PREVOST

BULLETIN DE GARANTIE

BG14-08C

DATE :	MAI 2014	SECTION : 06 - Électricité
EXPIRATION:	MAI 2016	
SUJET :	REPLACEMENT DU MODULE GATEWAY

Figure 3

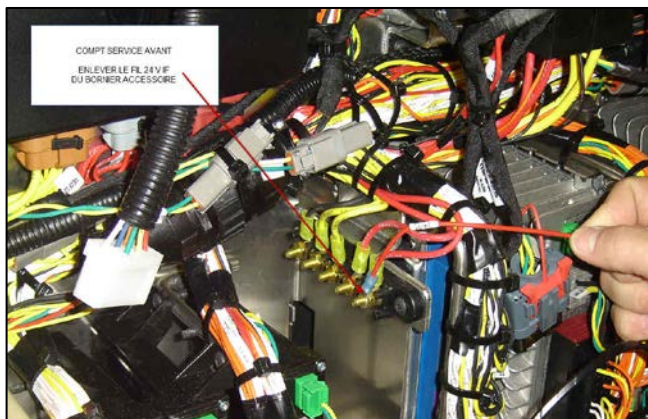
A3. Dans le compartiment de service avant, débrancher les fils suivants au module VECU A81:

→ Utiliser l'extracteur 683766.

- 541 JA1
- 545 JA2

Figure 4

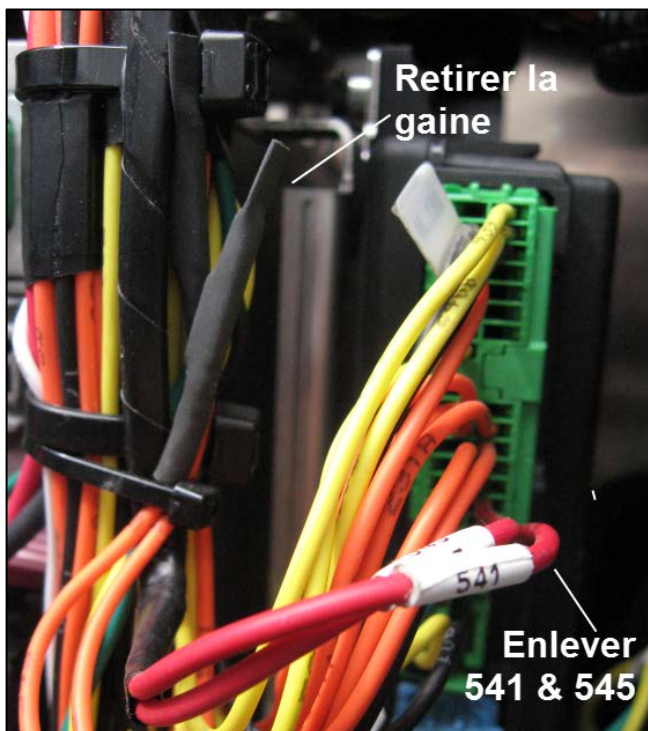
A4. Retirer la gaine protectrice et reconnecter les fils orange 541 et 545 du véhicule au VECU. (Fig 4)

- Brancher 541 à JA1
- Brancher 545 à JA2

Figure 7

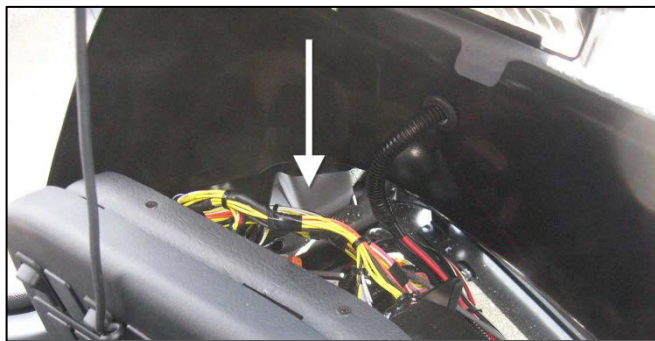
- B2. Localisez le module gateway. Il est installé à plat en arrière de la section gauche du tableau de bord.
- B3. Vérifier la version du module. Si la révision est SM320 REV:A SW REV:1.00 *et plus*, passer à l'étape B7 ici-bas.

- B4. Dévissez le module. (2 vis). Déconnecter le câble.
- B5. Conservez le vieux module pour la réclamation.
- B6. Installer le nouveau module. Le nouveau module devrait être à la révision : SM320 REV:B SWREV:1.00.01A et plus.

Figure 11

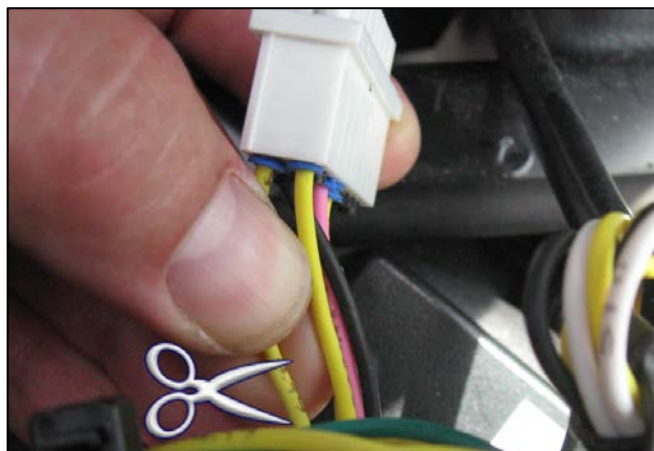
- C2. Débrancher le connecteur du module Gateway A139.
- C3. Trouver le fil **439** sur la broche **1** du Module Gateway A139. (Fig 11)
- C4. Couper à environ deux pouces du connecteur. (Fig 11)

Protéger et sceller l'extrémité qui vient du tableau de bord avec de la gaine thermo rétrécissable.

Figure 12

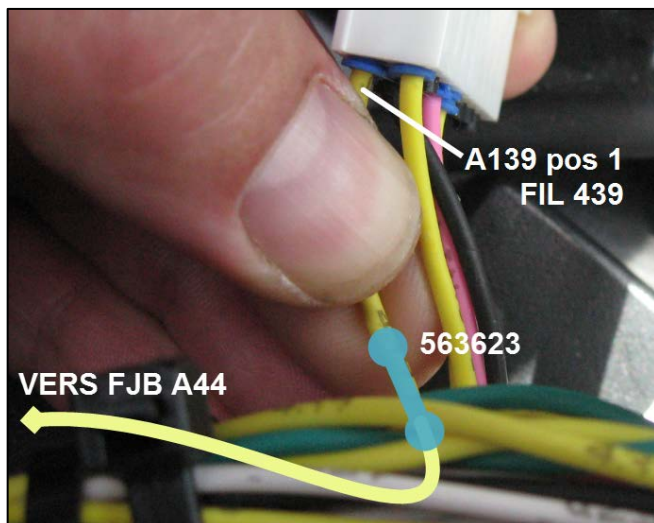
- C5. Passer un fil jaune de calibre 16 **GXL** (560661 ou équiv.) du module A44 dans le compartiment de service avant jusqu'au module Gateway.

Dénuder le fil 439 du connecteur du module Gateway, broche 1 et le nouveau fil venant du compartiment de service avant (FJB).

Utiliser une épissure en about thermo-rétrécissable 563623 pour effectuer la connexion avec le nouveau fil. (Fig 12)

C6. Brancher le nouveau fil à **A44:J1** en ajoutant la broche 563692. (Fig 12)

Broche 5 : H3-45 VIP et X3-45 VIP.

Broche 6 : H3 BUS et X3-45 BUS
